**ATTO DIRIGENZIALE**

N. **269** del **23/06/2021**

**OGGETTO:** ID 1767 Heracle S.r.l. – AIA D.D. n. 14/2015 Provincia di Brindisi - IPPC 5.3.b) Impianto produzione di compost ed energia elettrica mediante trattamento di matrici organiche da raccolta differenziata – Z.I. del Comune di Erchie (BR) – Istanza di modifica art. 29-nonies del D.lgs 152/06 e s.m.i. e DGR 648/2011. Progetto finanziato PO FESR 2014-2020 (DGR n. 2176/2020)

*Figura 3: ubicazione area preliminarmente individuata in sede AIA (rosso) e quella proposta con modifica (verde)*

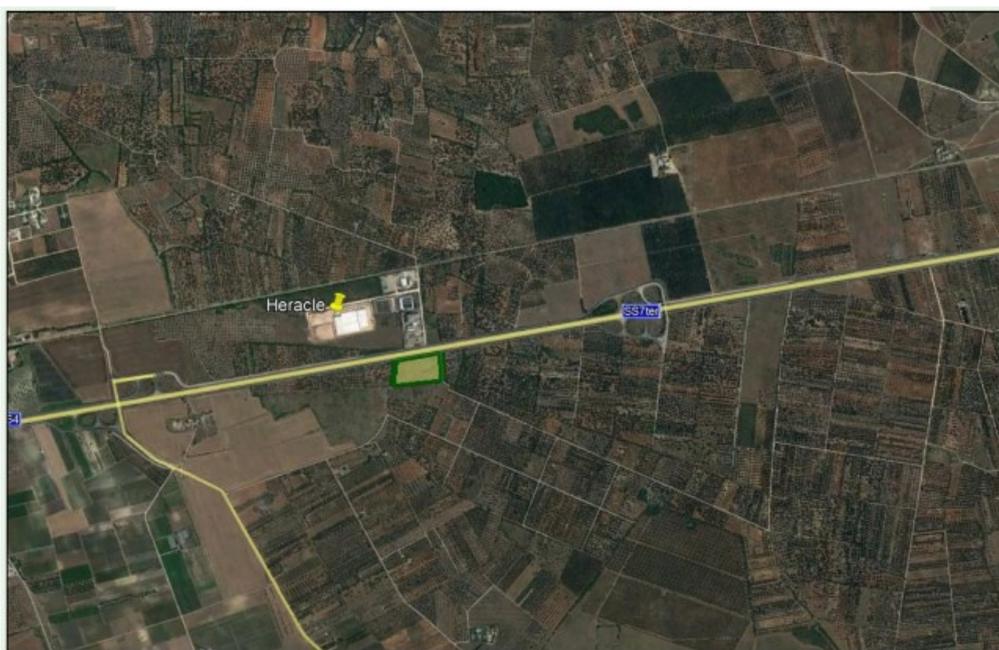
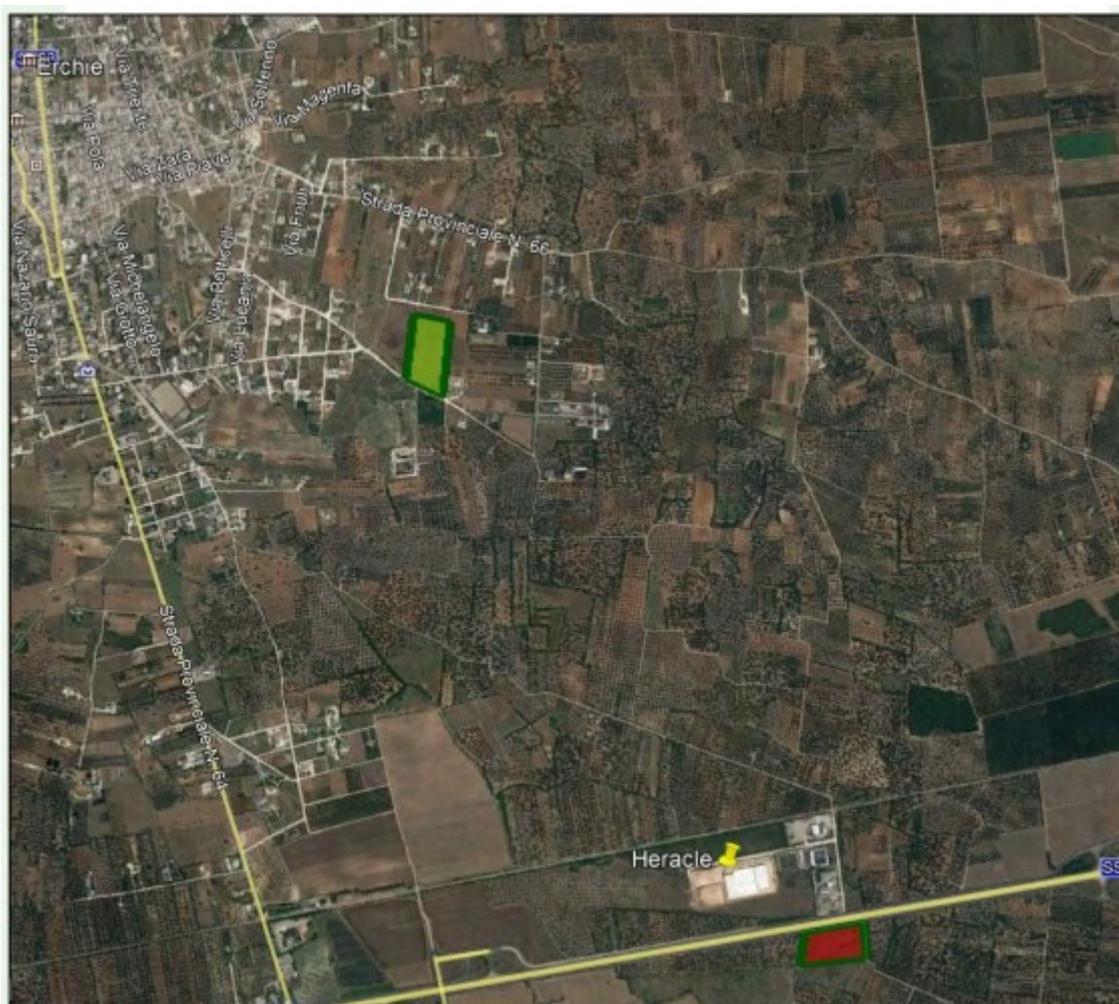
L'area individuata dall'elaborato R2.1/AIA non è attualmente disponibile per la realizzazione del progetto di rimboschimento e pertanto la Heracle Srl ha individuato ulteriore area prossima al centro abitato, di

La nuova proposta prevede di rivegetare un'area individuata sempre nel Comune di Erchie, avente estensione di poco più di 3 Ha e ricadente nel F° 18 particella n. 301.

Le motivazioni che hanno indotto il Gestore HERACLE SRL a modificare la localizzazione della suddetta area, sono in sintesi le seguenti:

- Creare un'area effettivamente fruibile alla popolazione, in quanto più vicina all'abitato, che potrebbe essere in seguito utilizzata anche per il tempo libero;
- Creare un polmone verde che abbia un impatto positivo sulla qualità dell'aria;
- Avere disponibilità di un'area maggiore (3 Ha) di quella prevista (2 Ha) dalla D.D. n. 14/2015.

Di seguito si riporta l'immagine illustrativa con individuazione dell'area individuata preliminarmente nel corso della procedura (in rosso) e quella oggetto della presente comunicazione (in verde).

- il progetto di rimboschimento rappresenta ottemperanza alla prescrizione n. 17 della D.D. n. 14/2015; con nota acquisita al prot. regionale n. 9214 del 14.06.2021, ARPA DAP Brindisi evidenzia quanto segue sulla variazione della localizzazione dell'area di compensazione: *" si ritiene che la modifica dell'ubicazione della stessa possa continuare ad assolvere la sua funzione di compensazione per gli impatti emissivi, contribuendo dunque alla mitigazione degli effetti potenzialmente climalternanti"*

1. nel progetto di rimboschimento non potranno essere impiegate le piante sensibili alla Xylella fastidiosa sottospecie pauca, così come riportato all'allegato II del Regolamento di esecuzione (UE) 2020/1201 (per il cui impianto in zona infetta è necessaria specifica autorizzazione – art. 18 Reg. UE 2020/1201); in dettaglio le essenze da utilizzare sia nella facies arborea che arbustiva non potranno essere scelte tra le seguenti: *Cistus albidus* L., *Cistus creticus* L., *Lavandula angustifolia* Mill., *Lavandula dentata* L., *Lavandula stoechas* L., *Phillyrea latifolia* L., *Rosmarinus officinalis* L., *Spartium junceum* L. Il progetto di rimboschimento dovrà necessariamente basarsi sulla scelta di specie ecologicamente coerenti con l'ambiente interessato. Occorre tener conto dell'aggiornamento del Registro dei Fornitori di Materiali Forestali e da Moltiplicazione ai sensi del D.Lgs 386/2003 della Regione Puglia, considerando quanto riportato nella Determinazione del Dirigente Sezione Gestione Sostenibile e Tutela delle

Figura 4: stralcio planimetrico T4.1 approvato. In evidenza le rampe per l'accesso alle fosse

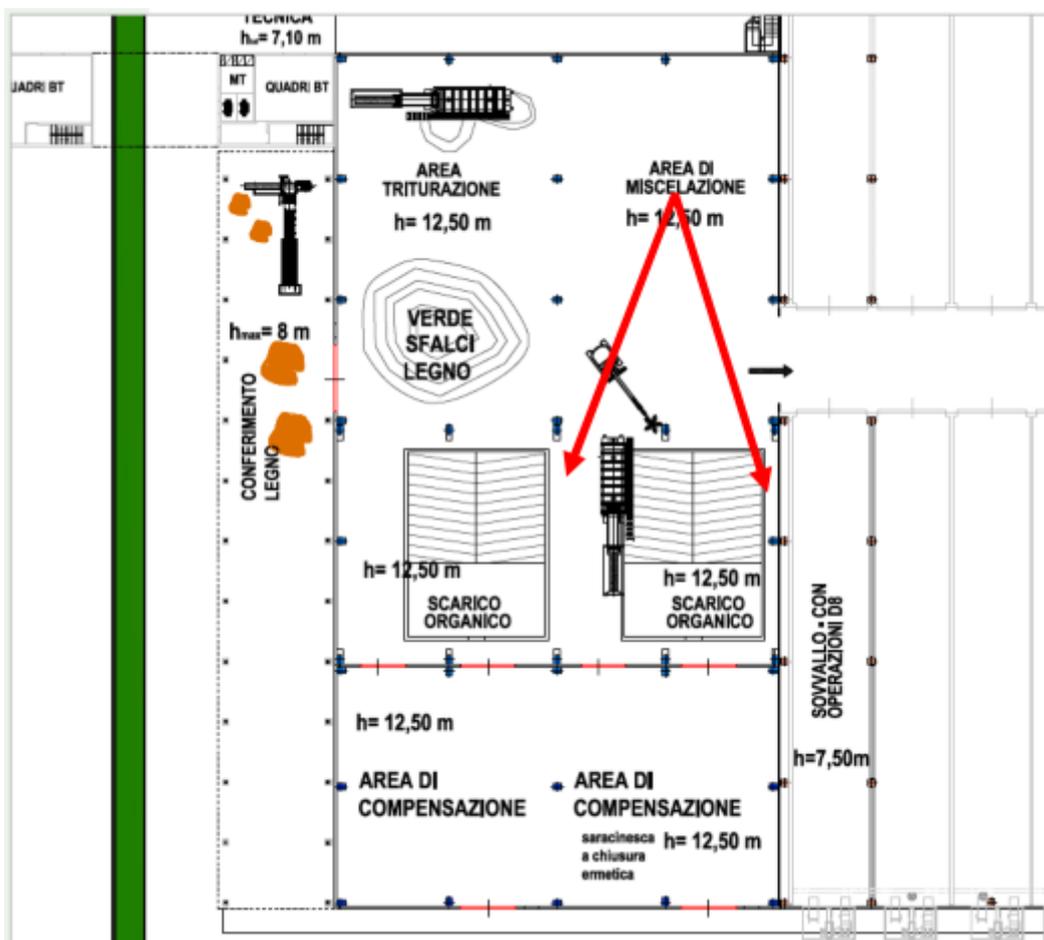
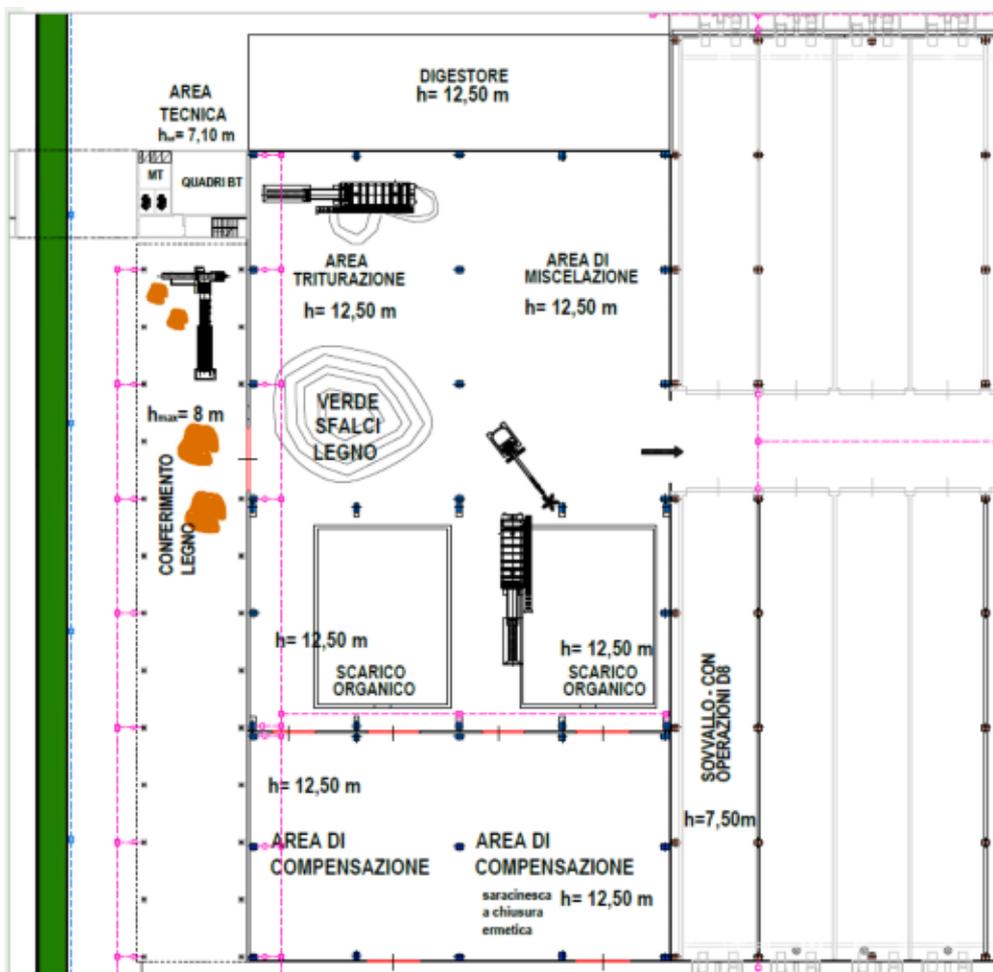
Sulla modifica della sagoma delle fosse di ricezione sottolineava *"un presumibile aumento di volume da parte delle vasche di ricezione dei rifiuti in quanto la parte inclinata pare diventare dritta pur avendo le vasche, le stesse dimensioni planimetriche rispetto al progetto originario..."*.

Il progetto approvato prevede la realizzazione di una zona di ricezione costituita da due fosse con dimensioni planimetriche paria a circa 17,5m x 13m e profondità pari a circa 2.8m.

L'accesso alle fosse da parte dei mezzi di movimentazione, è costituito da una rampa inclinata.

La modifica proposta trova ragione nella maggiore sicurezza dei luoghi di lavoro.

Pertanto, in funzione delle stesse sagome di ingombro e volumetrie disponibili per lo scarico dei rifiuti, viene eliminata la superficie inclinata per l'accesso alle fosse di ricezione.

La soluzione progettuale permette di non far percorrere superfici inclinate alle pale gommate e soprattutto di non creare interferenze tra mezzi operanti all'interno dell'impianto e mezzi conferitori in fase di scarico.

La movimentazione dei rifiuti verrà effettuata tramite ragno meccanico, peraltro già inserito nelle planimetrie approvate, che non avrà bisogno di accedere nelle fosse.

Le fosse di ricezione saranno delimitate da cordolo in cls per garantire la sicurezza delle maestranze.
